Alver kommune

Merknad til avgrensa høyring områdeplan Ostereidet, Alver kommune

Sak: 20/12584

Figur 2 Utsnitt plankart på avgrensa høyring 2020

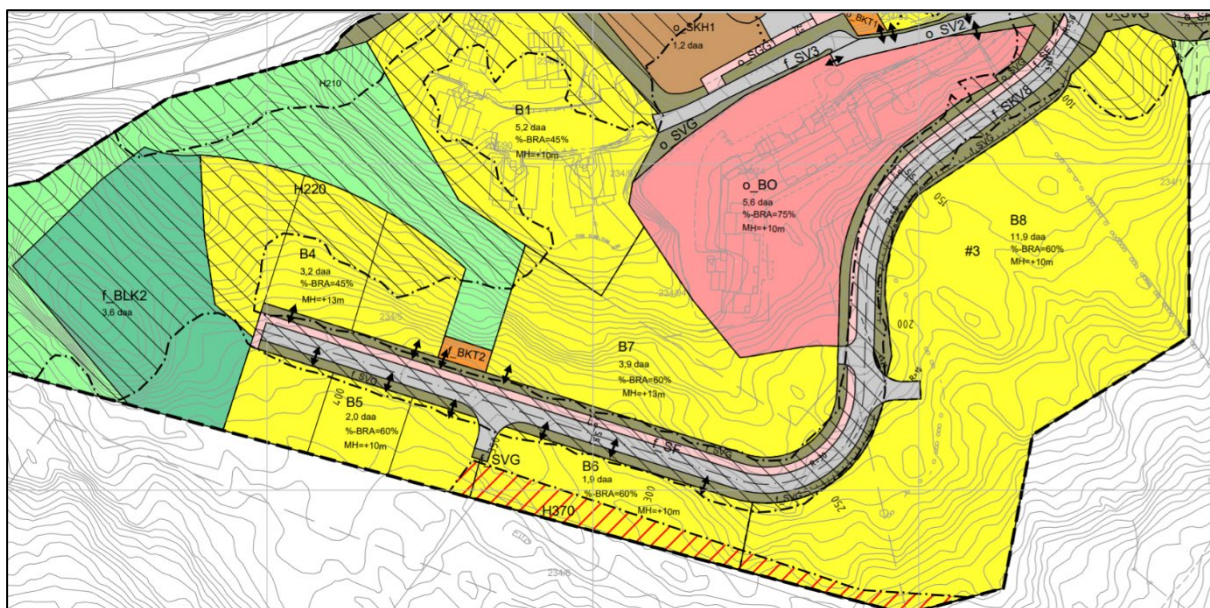
Grunna komprimeringa av bustadområda innanfor områda sett av til B2, B3 og B6 i KDPA for Lindås er særleg områda B5 og B6 i planforslaget vorte små og smale område. Som nemnt i innleiinga er del av område B8 som tidlegare var føreslege til omsorgsbustader (o_BIN2) no trekt inn på eigedom 234/5 i staden for at B6 kunne vore trekt i grensa eller over grensa

mellom eigedom 234/5 og 234/1. Det meste av B8 er i kommuneplanens arealdel sett av til offentlig og privat tenesteyting. Ei av motsegna/uttalane til Fylkesmannen var at det var lagt inn for mange bustadeiningar i planforslaget frå 2016. Det vert difor stilt spørsmål til kvifor det no er lagt inn flest nye bustader på arealet sett av til offentlig eller privat tenesteyting og ikkje innanfor areala som er sett av til bustad i KPA. For i det heile å kunne gjere det mogleg med opparbeiding av infrastruktur jf. rekkefølgjekrav i føresegnar til desse bustadane er 43 bustadeiningar ikkje realistisk. Det har vore tydelege signal frå politisk og administrativt hald at ei mogleg bustadbygging i området må være realiserbar.

Det er ønskeleg med ein nærare dialog knytt til rekkefølgjekrav, tal på bustader og avgrensing av bustadområde.

Figur 3 Utsnitt plankart 2019 tv. og plankart 2020 th.

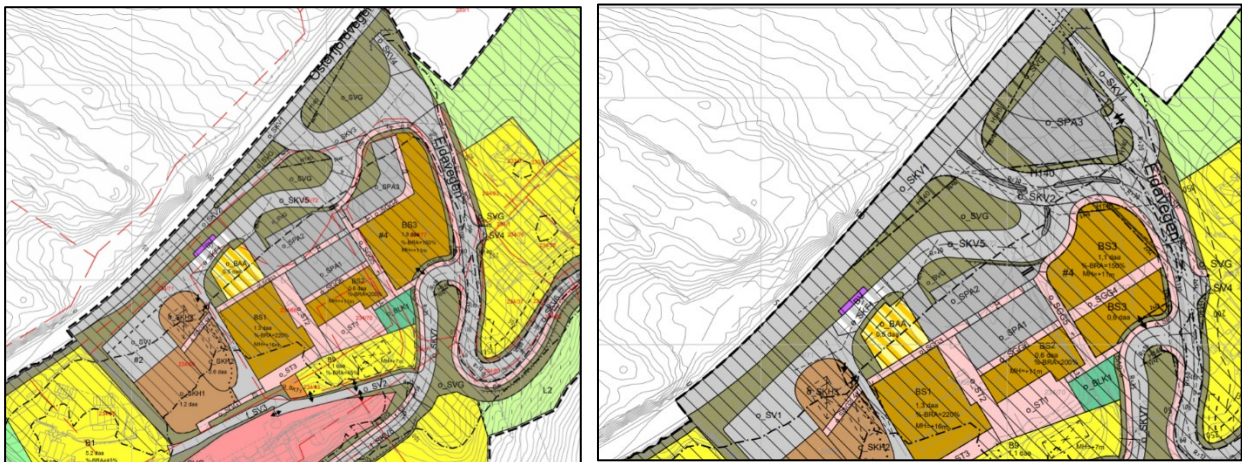
- Det er for området B7 stilt krav om ferdigstilling av o_SKV2 og o_SKV3 før bruksløyve kan gjevast. Kulverten under E39 er eksisterande og er i det nye forslaget, der heile E39 er med, regulert til o_SKV3 i eit eige vertikalnivå under bakken. Det er i endringsnotatet oppgjeve at det ikkje kjem endringar for kulverten. O_SKV3 var i plankartet som låg ute på offentlig ettersyn i 2019 same stad som no er føreslege som o_SKV2. Kravet om opparbeiding av køyreveg før bruksløyve vert vurdert til å gjelde opparbeiding av o_SKV2, og ikkje o_SKV3, sidan denne er eksisterande. Det er heller ikkje eintydig at nokon av områda har rekkjefølgjekrav som ikkje andre har. Dette må presiserast og vere eintydig vidare.
